伊方発電所3号炉
原子炉設置変更許可申請書 新旧比較表

(本文、添付書類六、添付書類八)

令和3年8月6日
四国電力株式会社

第1図 基準地震動Ssの応答スペクトル（水平方向）

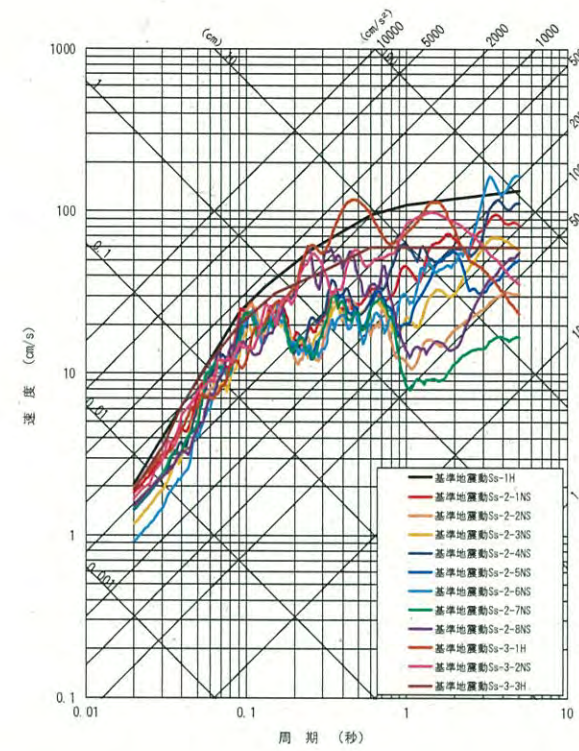
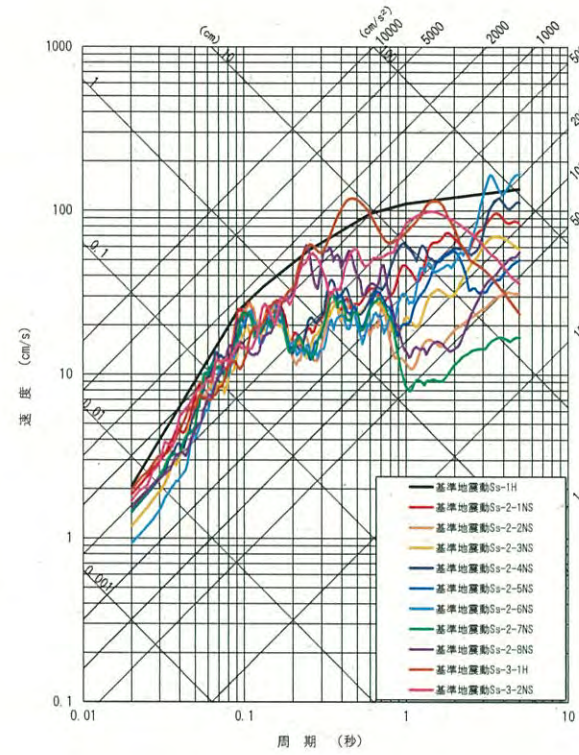
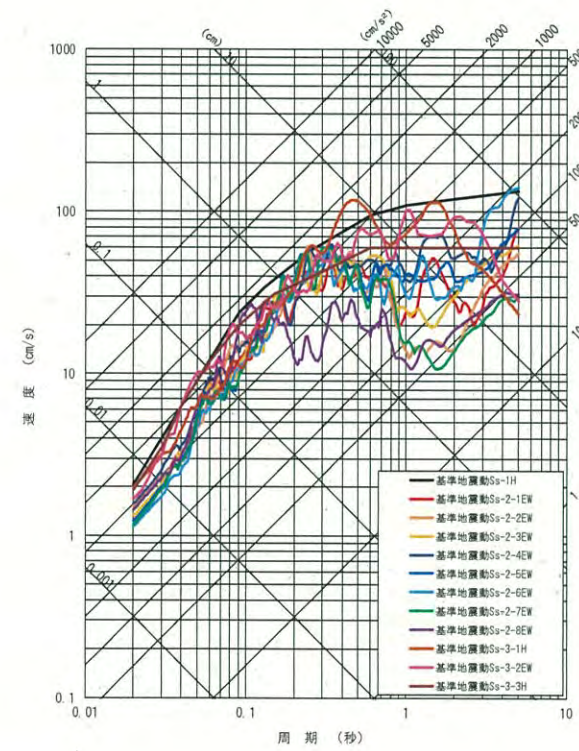
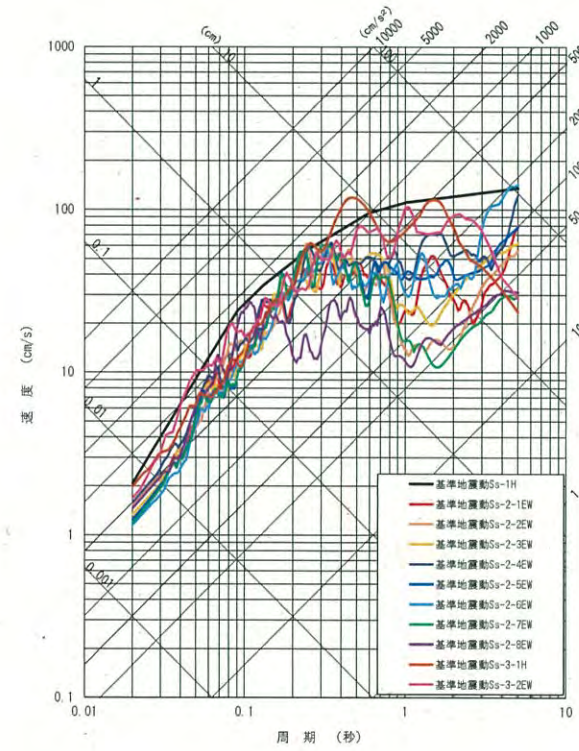
基準地震動 Ss-3-3 の追加

第2図 基準地震動Ssの応答スペクトル (鉛直方向)

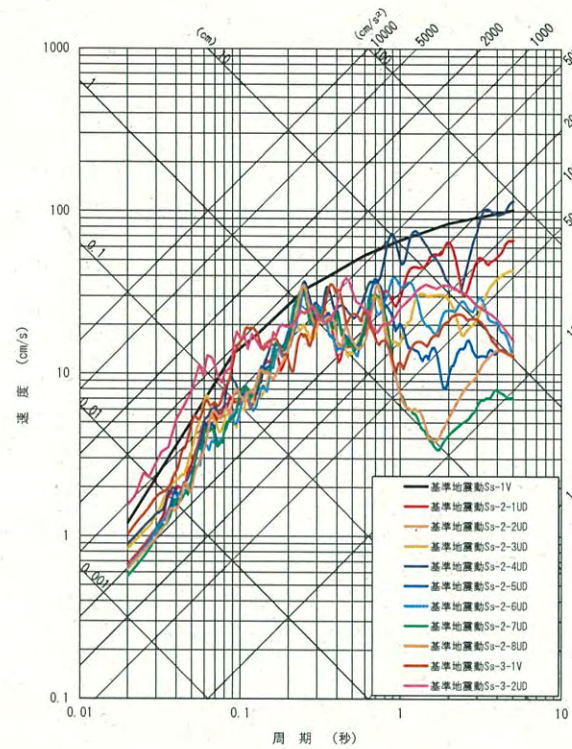
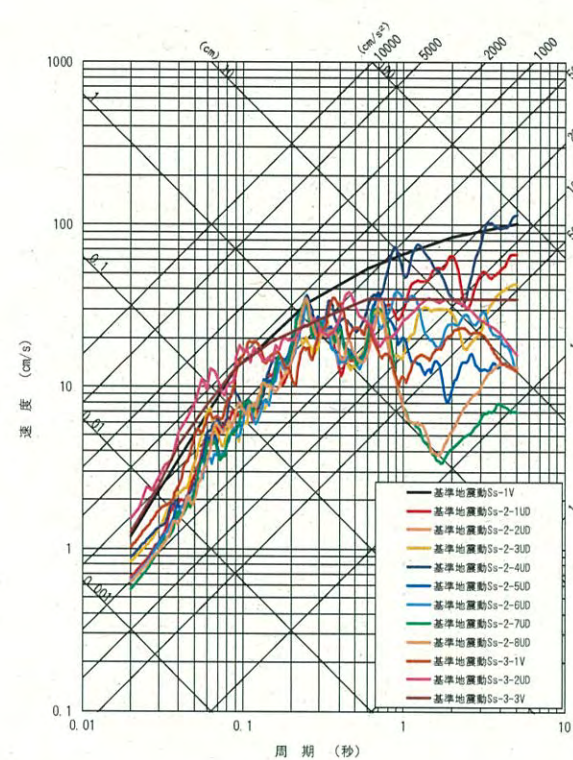
基準地震動 Ss-3-3 の追加

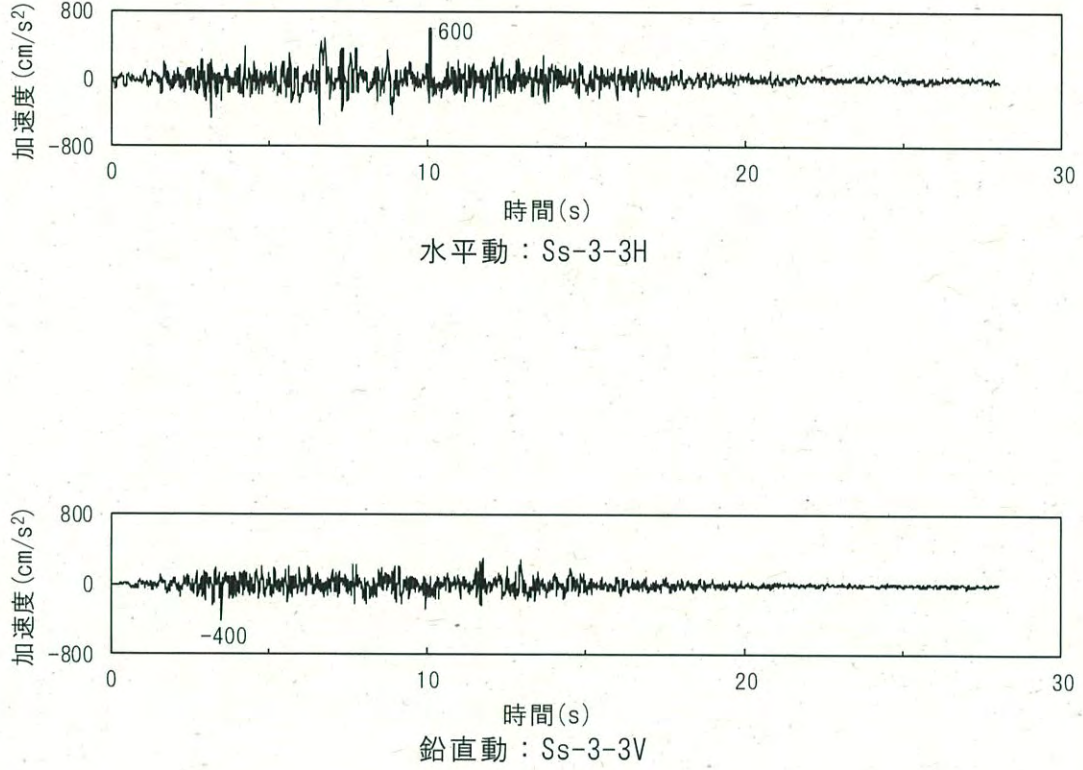
令和2年9月16日付け原規規発第2009168号 設置変更許可	令和3年7月15日付け原子力発第21162号 設置変更許可申請	備考
	 <p>第14図 基準地震動Ss-3-3の時刻歴波形</p>	<p>基準地震動 Ss-3-3 の追加</p>

第3.10.2(2)図 解析用岩盤分類図 (O-O'断面)

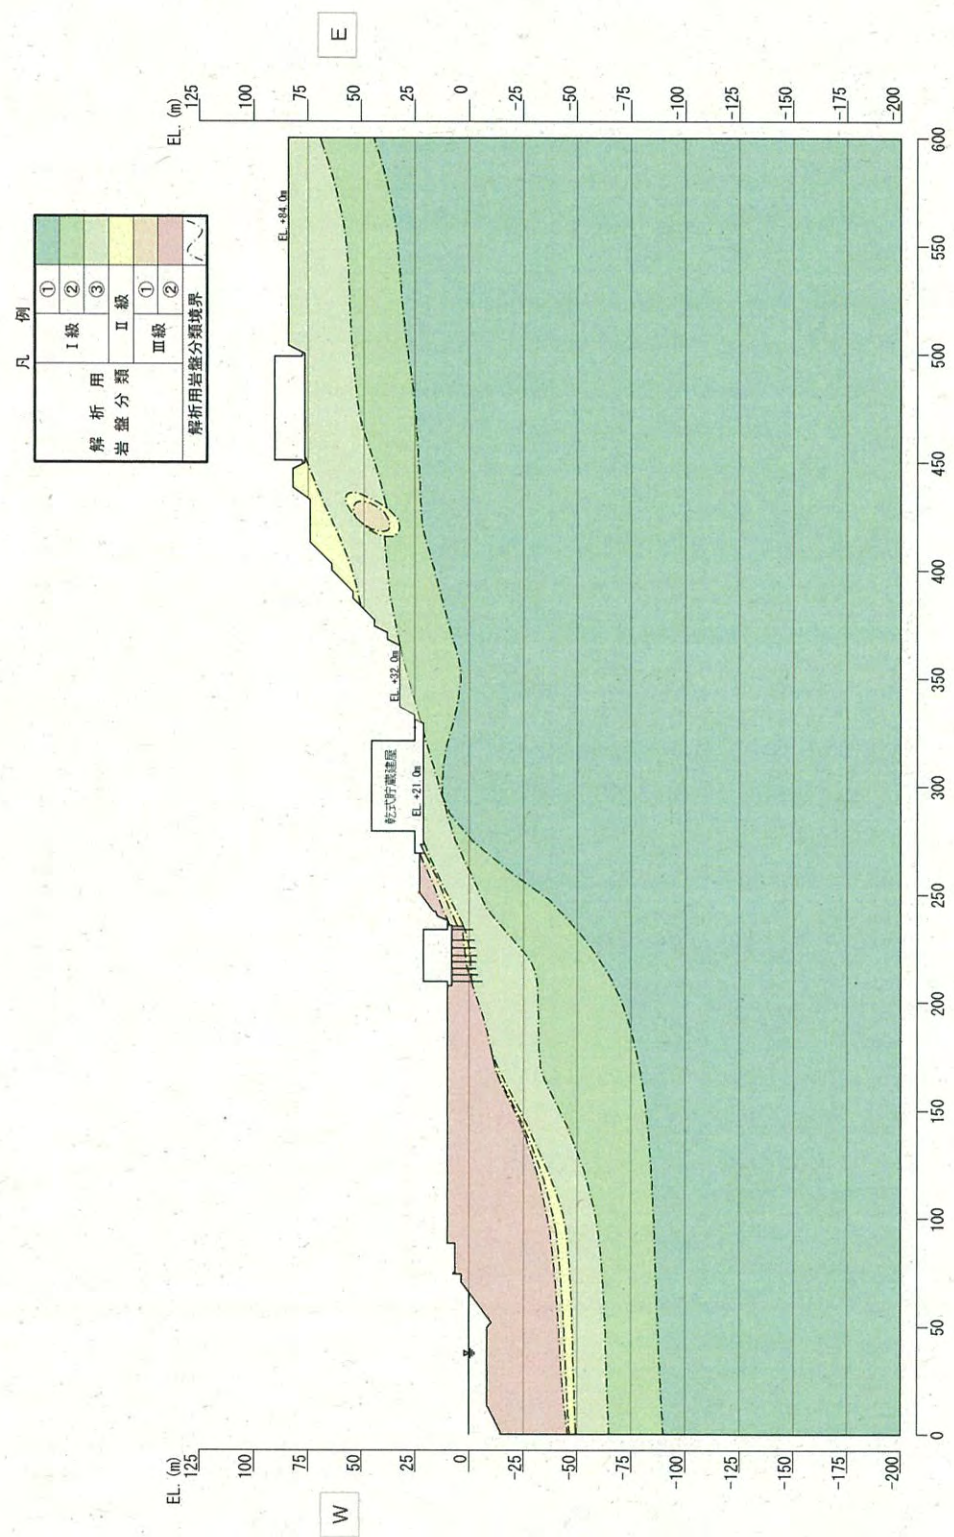
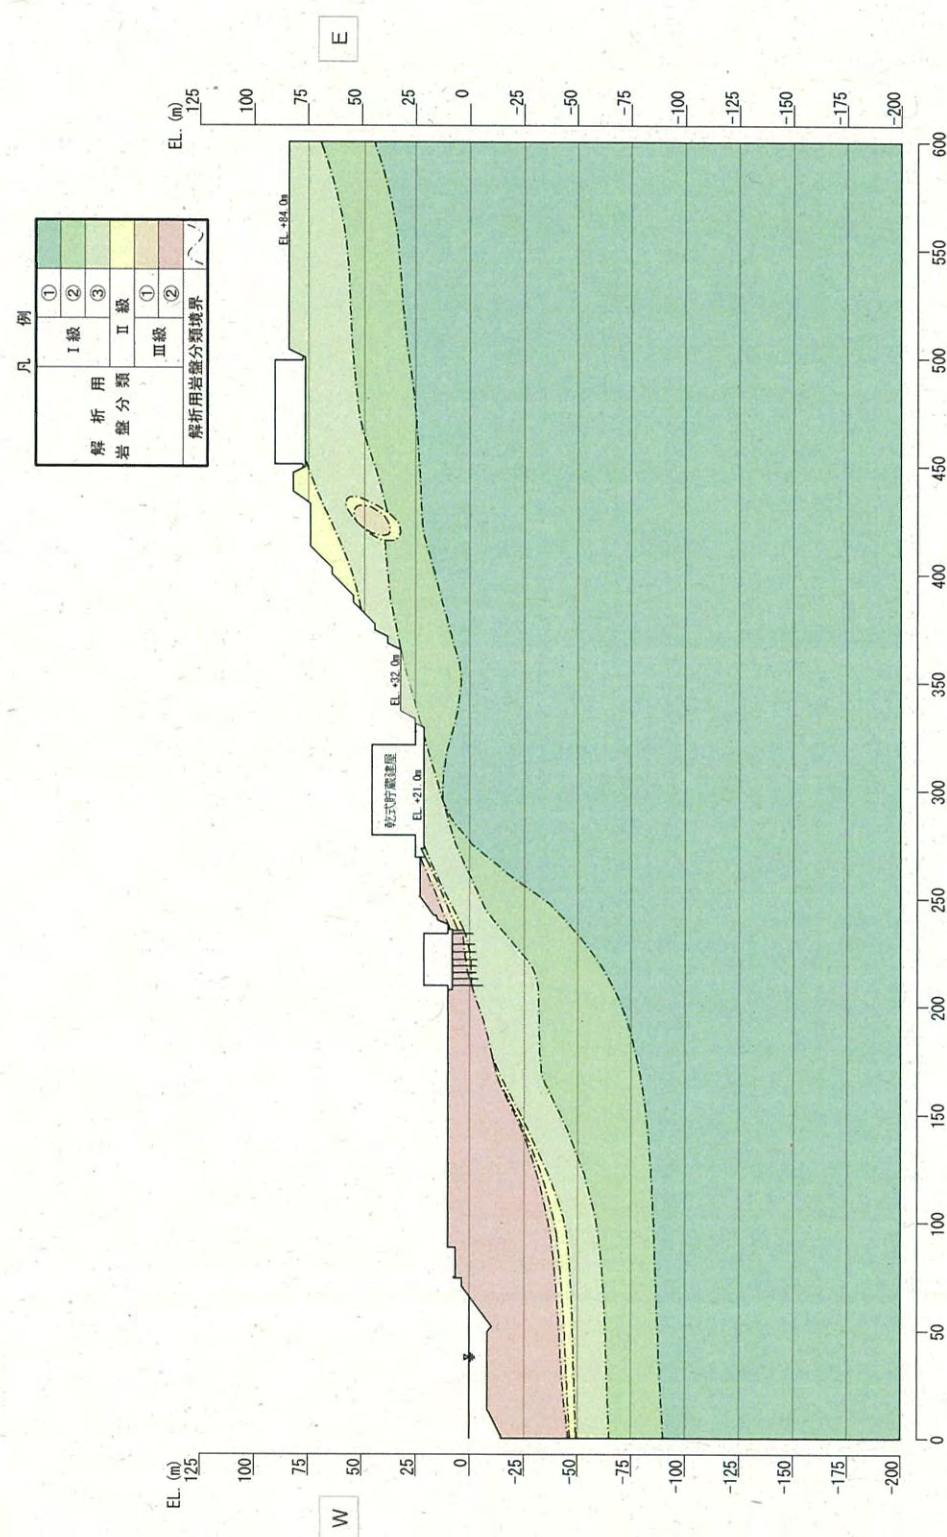
乾式工認を反映

第3.10.2(3)図 解析用岩盤分類図 (P-P'断面)

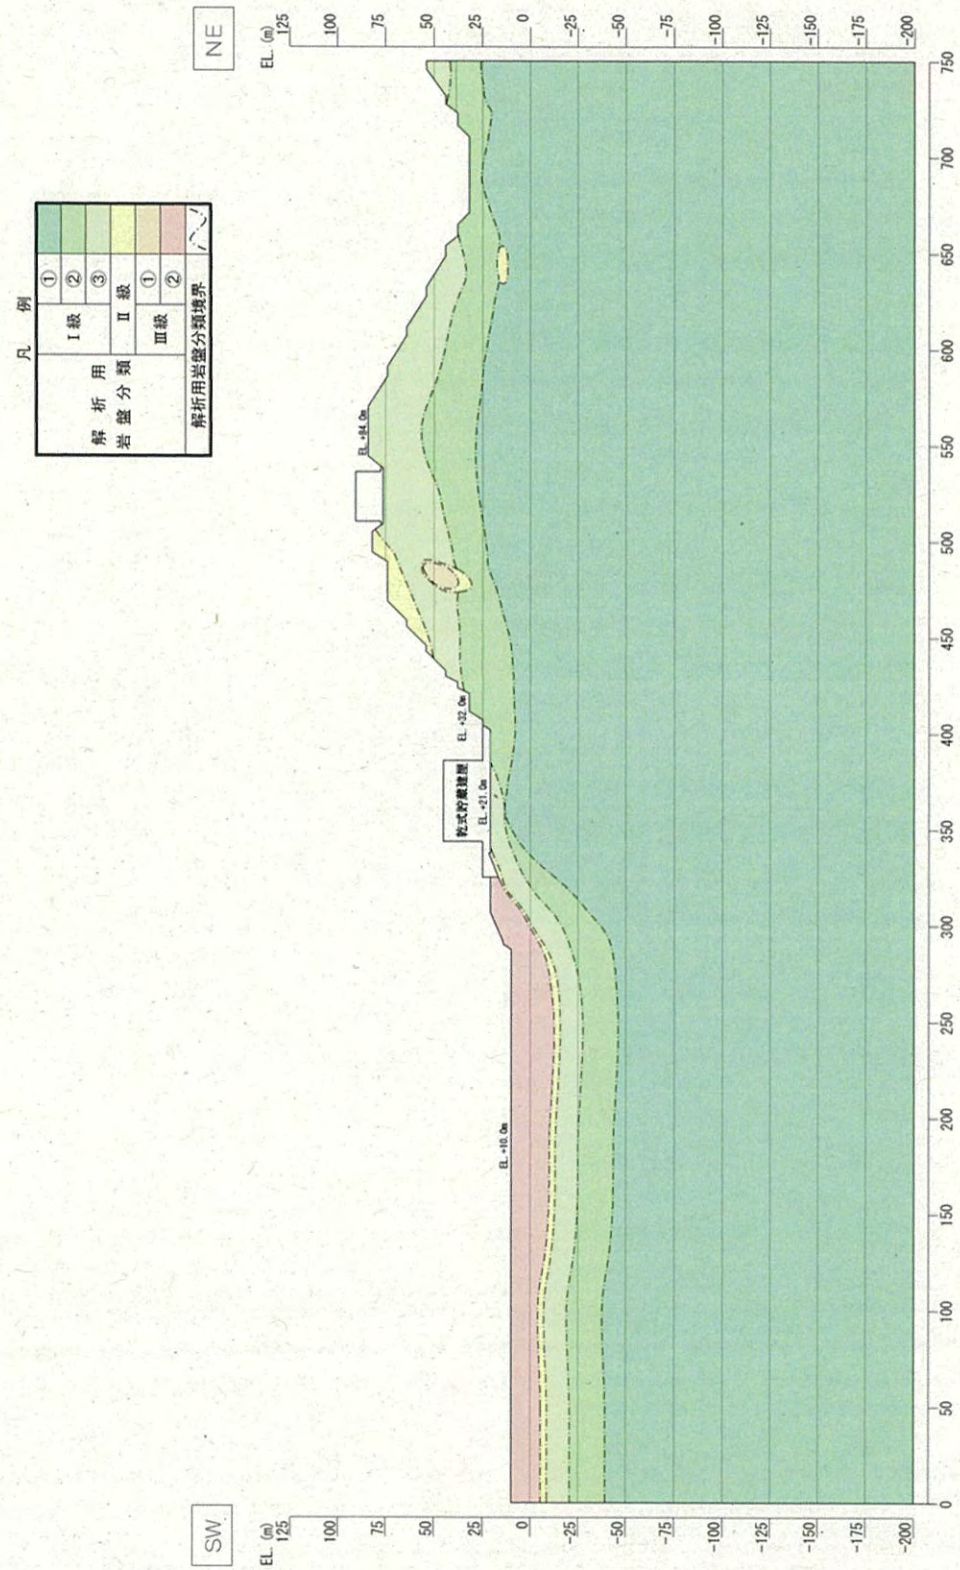
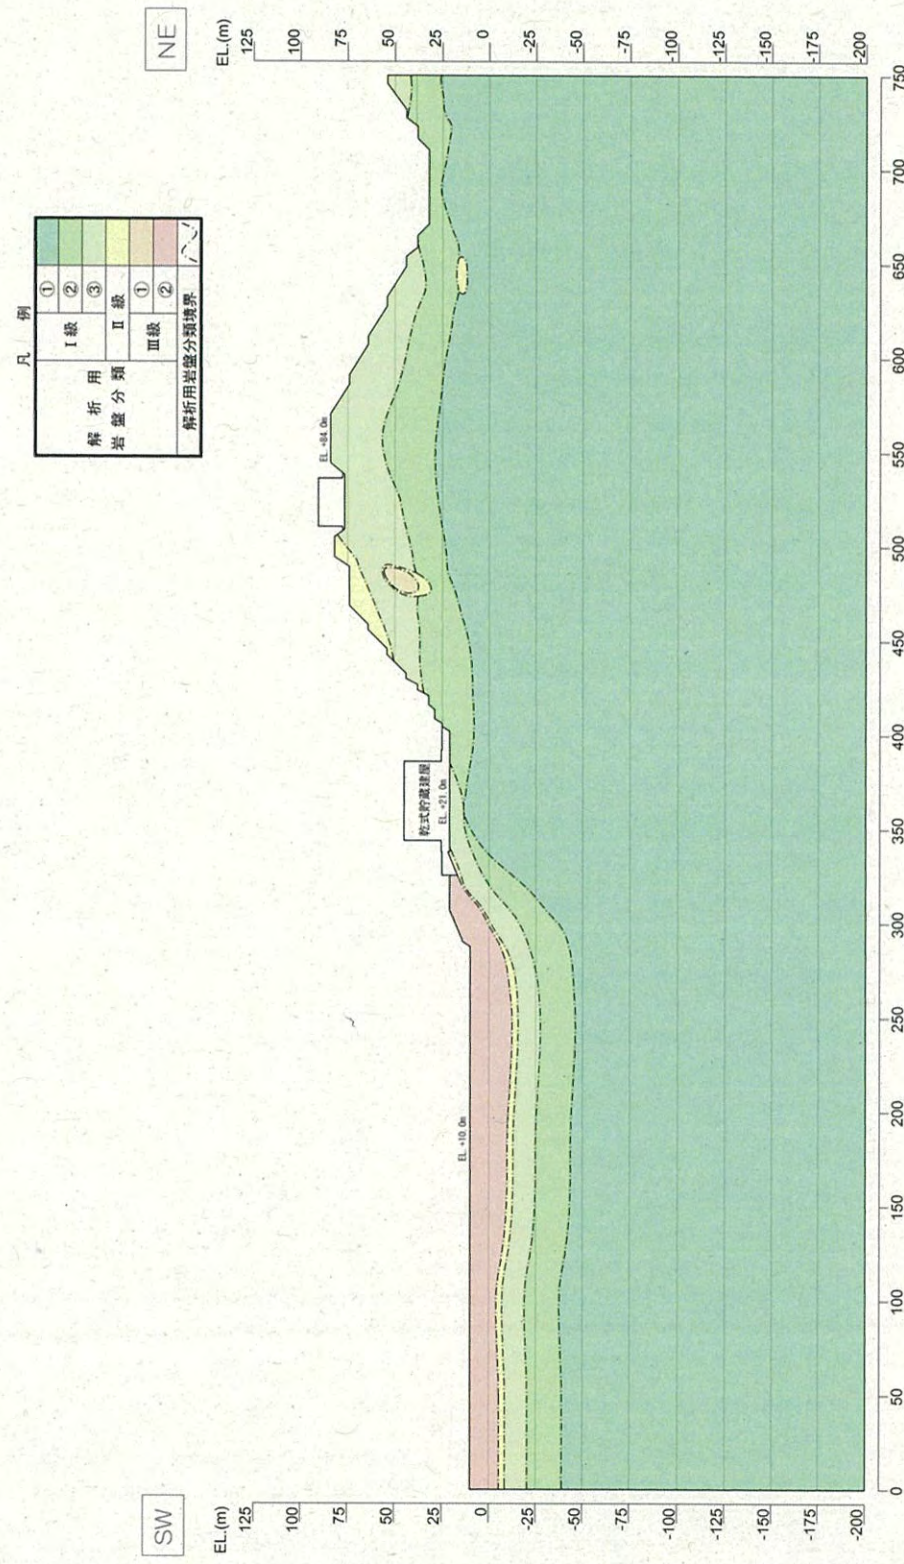
乾式工認を反映
